Commission économique pour l'Europe**Comité des transports intérieurs****Forum mondial de l'harmonisation
des Règlements concernant les véhicules****185^e session**

Accord de 1958 :**Examen de projets d'amendements
à des Règlements ONU existants,
soumis par le GRSG****Proposition de complément 1 à la version originale
du Règlement ONU n° 159 (Systèmes de détection
au démarrage)****Communication du Groupe de travail des dispositions générales
de sécurité***

Figure 1
Configuration pour les essais de croisement statiques

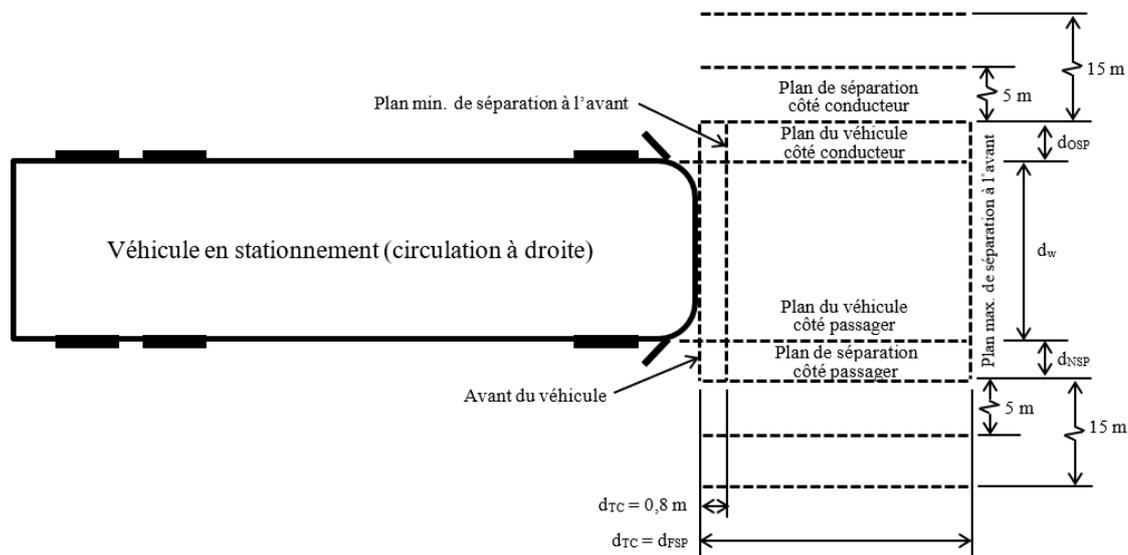
Appendice 1, lire :

« Appendice 1

Définitions :

d_w largeur du véhicule.

d_{NSP} distance entre le plan du véhicule côté passager et le plan de séparation côté passager, fixée à 0,5 m.

d_{OSP} distance entre le plan du véhicule côté conducteur et le plan de séparation côté conducteur, fixée à 0,5 m.

d_{TC} distance de séparation à l'avant pour chaque cas de figure.

d_{FSP} distance entre l'avant du véhicule et le plan maximal de séparation à l'avant.
